# Knooppunt Voorschoten

Second opinion op het ontwerp, doorstroming, in- en uitrit parkeergarage  
Inclusief aanvullingen naar aanleiding van vragen in de commissie WRG en Raad

Datum	7 oktober 2011
Kenmerk	VST022/Vnj/0184
Eerste versie	15-07-2011

*Figuur 2.3: projectie van rotonde met bypasses op het knooppunt*

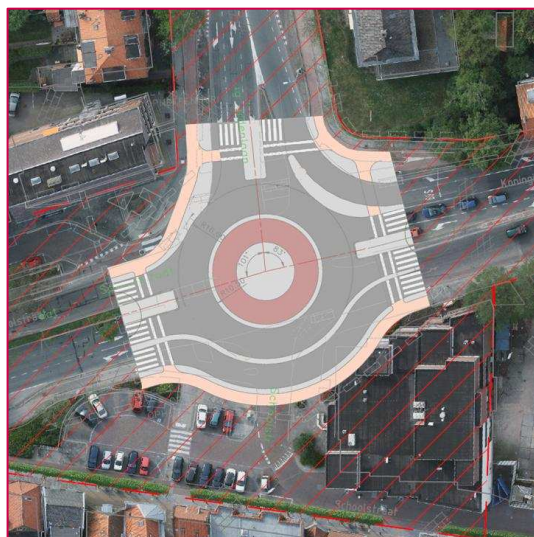
In het verleden, bij de eerste ideeën rond de herinrichting van de N447 in Voorschoten is er onderzocht of op de aansluiting Koningin Julianalaan – Wijngaardenlaan een voorrangsrtonde mogelijk is. De conclusie toen was dat dit mogelijk is, maar dat er een vrij forse rotonde nodig is, deels met twee stroken. Omdat het voor voetgangers en fietsers gevaarlijk is om een tweestrooks afrit over te steken, zijn voor fietsers en voetgangers extra maatregelen nodig.

De berekening hebben we opnieuw gemaakt, nu met de nieuwe telcijfers. De conclusie is ook nu dat een enkelstrooksrotonde het verkeer niet kan verwerken. In de avondspits is de rotonde overbelast, waarbij met name het verkeer op de Julianalaan niet kan worden afgewikkeld. Dit leidt tot een lange wachtrij die terugslaat tot de rotonde bij het gemeentehuis.

De afwikkelingscapaciteit kan worden vergroot met twee bypasses langs de rotonde. Met deze bypasses heeft de rotonde voldoende capaciteit en kunnen ook fluctuaties in het verkeersaanbod goed worden opgevangen. Het ruimtebeslag van een rotonde met twee bypasses is duidelijk groter dan de rotonde bij het gemeentehuis. Figuur 2.3 laat dat zien. Het oversteken van twee rijstroken op een rotonde is voor fietsers en voetgangers gevaarlijk. Daarom zijn extra maatregelen nodig om veilig over te kunnen steken. Die maatregelen staan niet op deze afbeelding en leiden tot een nog wat groter ruimtebeslag.

De routes voor de fiets en voetgangers worden iets langer, men moet met een boog om het kruispunt heen.

Figuur 2.4: signaalgroepnummering kruispunt Schoolstraat – Koninklijke Marinelaan

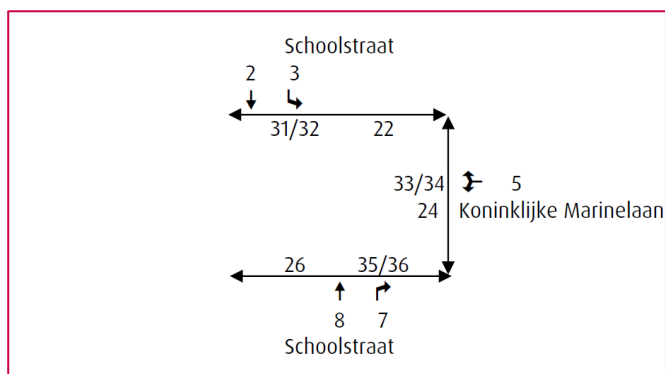
Figuur 2.4 geeft schematisch de vormgeving van het kruispunt weer, inclusief de nummering van de signaalgroepen in de verkeersregeling.

Met deze vormgeving kan het kruispunt het verkeer goed verwerken. Er is nog redelijk veel restcapaciteit: In de ochtendspits kan tot 50% meer verkeer op alle richtingen samen nog verwerkt worden, in de avondspits bedraagt dit 20%. Ook voor dit kruispunt geldt dat fluctuaties in het verkeersaanbod goed kunnen worden opgevangen. Ook is er voldoende mogelijkheid aanwezig om het openbaar vervoer met prioriteit af te wikkelen. In bijlage 2 zijn de complete resultaten van de analyse opgenomen.

*Figuur 3.2: verkleind kruisingsvlak in het nieuwe ontwerp voor het kruispunt Koningin Julianalaan – Wijngaardenlaan – Schoolstraat*

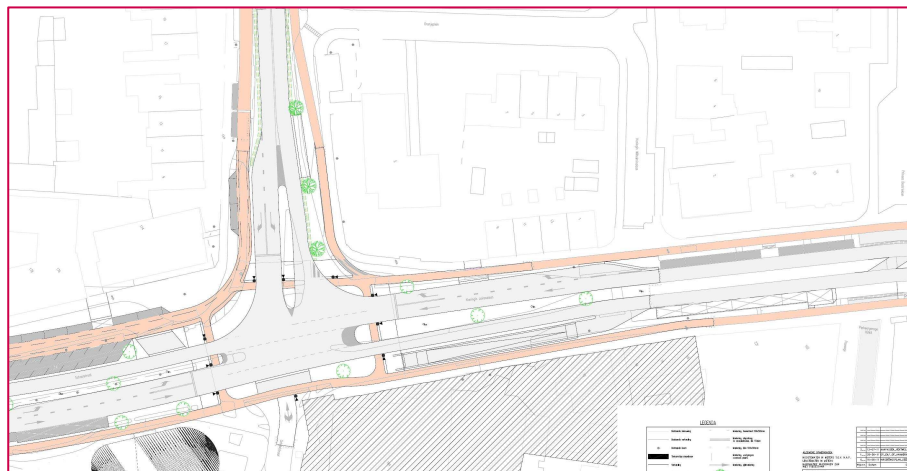
In het nieuwe ontwerp is gezocht naar mogelijkheden om dit efficiënter en compacter op te lossen. In de nieuwe situatie is er een compacte T-aansluiting ontstaan. Daardoor kunnen er een aantal opstelvakken verdwijnen. Door de bus met het gewone verkeer mee te laten rijden kan ook de busstrook vervallen. Als er een bus aankomt, krijgt ook het autoverkeer in dezelfde richting extra groen om zo de bus snel over het kruispunt te voeren. Het passeren van de bus zorgt daarmee voor een verkorting van de wachtrij in plaats van een toename van de wachtrij zoals in de huidige situatie. De vereenvoudigingen maken dat de verkeersregeling veel soepeler kan functioneren dan in de huidige situatie. Meerdere opstelvakken per rijrichting zijn daarmee ook niet meer nodig. Het risico op terugslag van wachtrijen tot aan de rotonde bij het gemeentehuis verdwijnt.

De opstelvakken op de Wijngaardenlaan moeten bij verdere uitwerking van het ontwerp nog worden geoptimaliseerd: het is zeer wenselijk om hier de opstelvakken wat langer te maken. De ruimte lijkt daarvoor aanwezig.

Het kruispuntontwerp sluit aan bij het profiel met de gescheiden rijbanen. De middenberm is ter plaatse van de oversteekplaatsen ten minste 2,5m breed, zodat er voor voetgangers (en fietsers) voldoende ruimte is om tussen de beide rijbanen te wachten als iemand te laat aan de oversteek is begonnen om nog binnen het groen de overkant te halen. In de verkeersregeling is oversteken in één keer uiteraard wel het uitgangspunt. De mogelijkheid om elke rijbaan apart over te steken is ook van belang indien de verkeerslichten onverhoopt een keer uitvallen.

De parallelweg langs de Wijngaardenlaan is tussen de Burgemeester de Kempenaerstraat en de Schoolstraat vormgegeven als een fietsstraat. Auto's zijn hier te gast. Deze fietsstraat loopt om de bocht door richting de winkelstrip aan de Schoolstraat, die ook als fietsstraat met parkeervakken is vormgegeven. Het is te overwegen om beide stukken fietsstraat los te koppelen. Op de Wijngaardenlaan wordt de parallelweg dan beëindigd ter hoogte van de opstelvakken bij de verkeerslichten, zoals in de huidige situatie. Daarmee wordt ook voorkomen dat automobilisten ingewikkelde manoeuvres moeten uitvoeren om alsnog af te slaan richting het noorden.

*Figuur 3.4: verkleind kruisingsvlak in het nieuwe ontwerp voor het kruispunt Schoolstraat – Koninklijke Marinelaan*

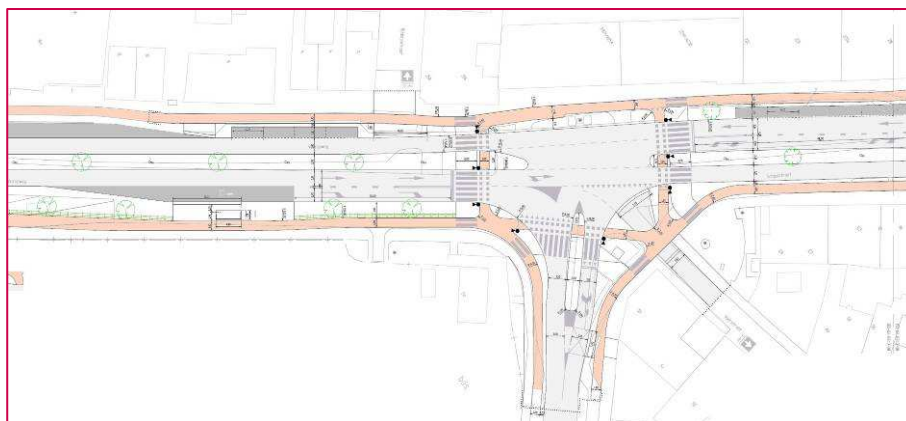
Ook voor dit kruispunt is gezocht naar manieren om het kruispunt compacter vorm te geven. De schuine aansluiting van de Voorstraat is daarbij gehandhaafd. Andere oplossingen voor de aansluiting van de Voorstraat blijken te leiden tot een minder overzichtelijke

lijke situatie. Ook op dit kruispunt kan worden volstaan met één opstelvak per richting. De fiets heeft nadrukkelijker een eigen plek gekregen in het wegbeeld, waardoor juist voor de fiets een veiliger situatie is ontstaan. Dat geldt extra voor fietsers komend vanaf de Veurseweg. Rechtsafslaande auto's kruisen niet meer de fietsstrook. En ook bij de Voorstraat ontstaat een veiliger situatie.

Het profiel met de gescheiden rijbanen is ook aanwezig bij de geregelde kruispunten. Hierbij is er een logische plaats voor de verkeerslichten. Bovendien is er een tussenpunt voor voetgangers (en fietsers), mocht men te laat aan de oversteek te zijn begonnen om nog binnen het groen de overkant te halen. In de verkeersregeling is oversteken in één keer uiteraard wel het uitgangspunt. De mogelijkheid om elke rijbaan apart over te steken is ook van belang indien de verkeerslichten onverhoopt een keer uitvallen. Ten opzichte van de huidige situatie worden de kruispunten compacter. De verkeersafwikkeling wordt daarmee beter, voor alle verkeerssoorten nemen de wachttijden af.

*Figuur 4.1: uitgang en ingang van de uitgebreide parkeergarage*

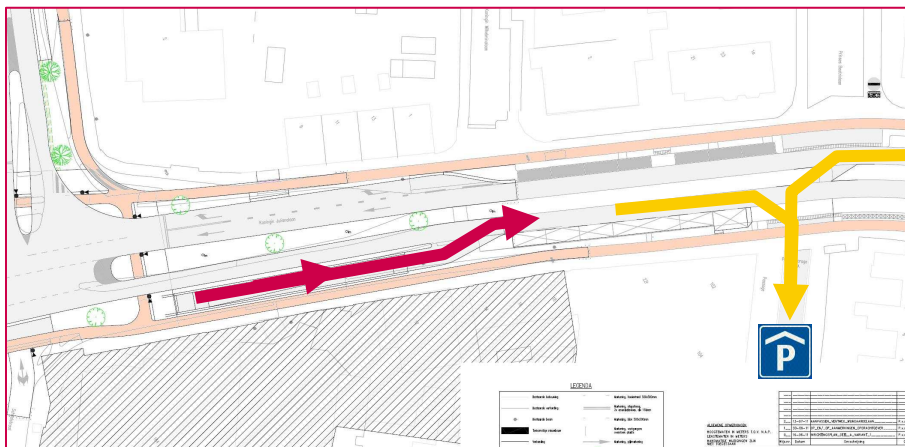
De huidige in- uitgang wordt in de toekomst de ingang, uitrijdend verkeer maakt gebruik van een hellingbaan parallel aan de Schoolstraat. Beide verkeersbewegingen zijn met pijlen verduidelijkt in Figuur 4.1.

Op deze manier is de garage vanuit beide naderingsrichtingen goed te bereiken. Door de parkeerstrook langs de Koningin Julianalaan over enige lengte te onderbreken ontstaat er voor aankomende auto's goed zicht op de fietsers en voetgangers.

Voor verkeer vanuit het noorden is het gewenst dat het mogelijk is om de middenberm in de Julianalaan te kunnen kruisen. Op die manier wordt voorkomen dat men bij de verkeerslichten ongewenste en lastig te maken U-bochten draait.

Voor het vertrekkende verkeer komt er een hellingbaan parallel aan de Schoolstraat. Op de rotonde bij het gemeentehuis kan verkeer uit de parkeergarage indien gewenst keren. Door de vormgeving van de helling voor het uitgaande verkeer is voorkomen dat vertrekkende auto's voetgangers of fietsers tegenkomen. Bovenaan is een korte invoegstrook aanwezig zodat met de buitenspiegel goed gekeken kan worden of men door kan rijden. Om ervoor te zorgen dat auto's niet direct na de helling de weg op rijden is deze invoegstrook met een band afgescheiden van de weg. Eventueel kan een verkeersdrempel op het eind van de invoegstrook voorkomen dat men zomaar de weg op schiet.

Figuur 4.2: alternatief voor de ontsluiting

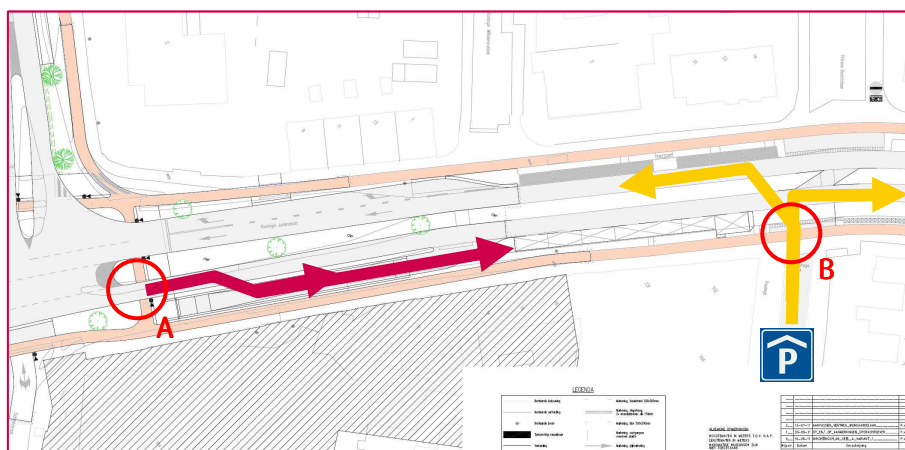
Er is overwogen om de in- en uitgang met elkaar te verwisselen door de hellingbaan andersom te leggen. Er zijn een aantal redenen om dat niet te doen:

- Het inrijdende verkeer moet direct na het kruisingsvlak sterk afremmen om de hellingbaan op te rijden, dit kan leiden tot kop-staartbotsingen (A in de figuur).

- Verkeer heeft vanuit de huidige in- uitgang onvoldoende zicht op voetgangers en fietsers langs de Schoolstraat, automobilisten moeten tot op het trottoir en het fietspad rijden voordat er goed zicht is op het autoverkeer (B in de figuur). Bij toenemend gebruik van de garage levert dit voor de verkeersveiligheid een onacceptabele situatie op.

- Daar komt bij dat auto's op dat moment nog deels op de helling staan, waardoor voorrang geven aan voetgangers en fietsers voor sommige bestuurders een moeilijke manoeuvre wordt (hellingproef).

- Uitrijdend verkeer kan veilig rechtsaf slaan richting de rotonde. Linksaf slaan is niet goed mogelijk, aangezien de middenberm daartoe onvoldoende breedte heeft. De kans is groot dat linksaf slaand verkeer vanuit de garage het verkeer op de School-

straat. Het is niet mogelijk om de middenberm hier volledig af te sluiten omdat de tegenovergelegen Prinses Beatrixstraat ook bereikbaar moet blijven.

- De garage is uitsluitend in te rijden vanuit het zuiden en vanaf de Wijngaardenlaan. Verkeer vanuit het noorden (vanaf de rotonde bij het gemeentehuis) heeft geen mogelijkheid om rechtstreeks de grage in te rijden. Er is een groot risico dat dit verkeer op het kruispunt een U-bocht probeert te maken waarbij het andere verkeer wordt gehinderd.

De eerste twee argumenten, de directe verkeersveiligheid, moeten doorslaggevend zijn. De huidige aansluiting biedt voor wegrijdend verkeer onvoldoende mogelijkheden om uit te kijken. Een vertrekkende auto moet het kruisende voetpad en deels al op het fietspad rijden om goed zicht te hebben. Dit is in een drukke centrumomgeving ongewenst en bovendien ook gevaarlijk.
